発電用原子炉施設に係る特定機器の 設計の型式証明申請

設置許可基準規則への適合性について

2021.6.24

三菱重工業株式会社

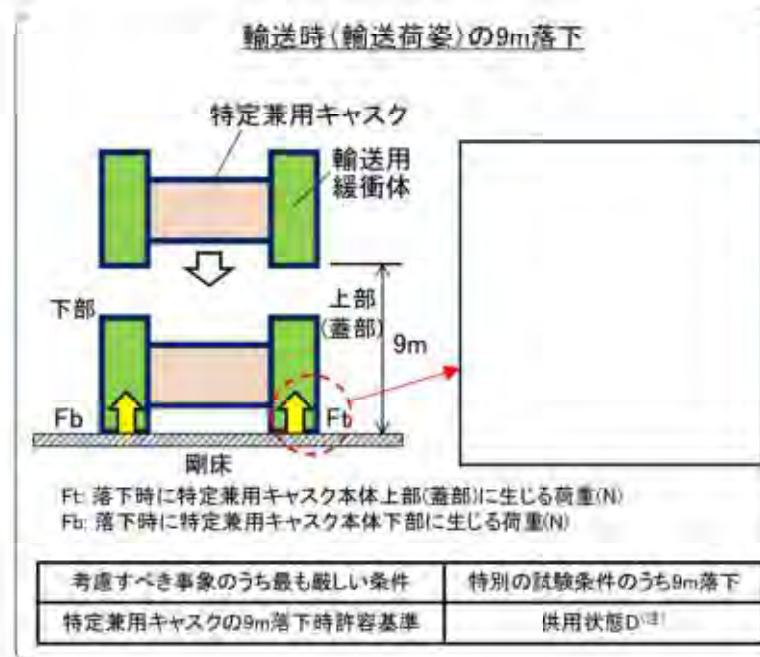
設置許可基準規則第3条(設計基準対象施設の地盤)への適合のための設計に関し、特定兼用キャスクの設置方法②に関する安全設計全般の設計方針について、電気事業者による設置(変更)許可申請に引き継ぐべき、貯蔵用緩衝体の具体的な設計条件を説明すること。

MSF-24P型の設置方法(蓋部の金属部への衝突が生じない設置方法)において、兼用キャスク蓋部の金属部への衝突に対して安全機能が損なわれないとする安全設計条件の考え方をP.15に整理した。この整理を踏まえ、第3条及び第4条の前提条件となる安全設計全般に係る設計方針及び電気事業者による設置(変更)許可申請に引継ぐべき貯蔵用緩衝体の具体的な設計条件を含む型式証明及び型式指定での説明事項、並びに事業者審査への引継ぎ事項を下表に示す(P.16~20参照)。

型式証明での説明事項		型式指定での説明事項
設計方針	MSF-24P型は、貯蔵用緩衝体の装着により、蓋部の金属部への衝突に対してその安全機能が損なわれない蓋部の金属部への衝突が生じない設置方法により貯蔵する設計とする。また、蓋部の金属部への衝突に対して、特定兼用キャスクの蓋部に生じる荷重が、事業所外運搬規則への適合性説明で示す特別の試験条件のうち落下試験Ⅰ(9m落下)において蓋部に生じる荷重以下であり、かつ、安全機能を担保する部材が供用状態D ^(注1) の許容基準を満足する緩衝性能を有することを貯蔵用緩衝体の設計条件とする。	型式証明の設計方針と同じであること。
妥当性説明	特別の試験条件のうち、落下試験Ⅰ(9m落下)において蓋部に生じる荷重が、特定兼用キャスクの蓋部に作用しても安全機能を担保する部材に発生する応力が供用状態D ^(注1) の許容基準を満足できる見通しであること。	貯蔵用緩衝体を装着した状態で、特定兼用キャスクの蓋部に生じる荷重を算出し、その荷重が事業所外運搬規則への適合性説明で示す特別の試験条件のうち、落下試験Ⅰ(9m落下)において蓋部に生じる荷重以下であること、かつ、その荷重によって特定兼用キャスクの安全機能を担保する部材に発生する応力が供用状態D ^(注1) の許容基準を満足すること。
事業者審査への引継ぎ事項	(設置(変更)許可申請) 特定兼用キャスクの蓋部に生じる荷重が、事業所外運搬規則への適合性説明で示す特別の試験条件のうち落下試験Ⅰ(9m落下)において蓋部に生じる荷重以下であり、かつ安全機能を担保する部材が供用状態D ^(注1) の許容基準を満足する緩衝性能を有する貯蔵用緩衝体を装着すること。	(設工認申請) 貯蔵用緩衝体を装着した状態において、特定兼用キャスクの蓋部に生じる荷重が型式指定で設定した荷重値以下となること。
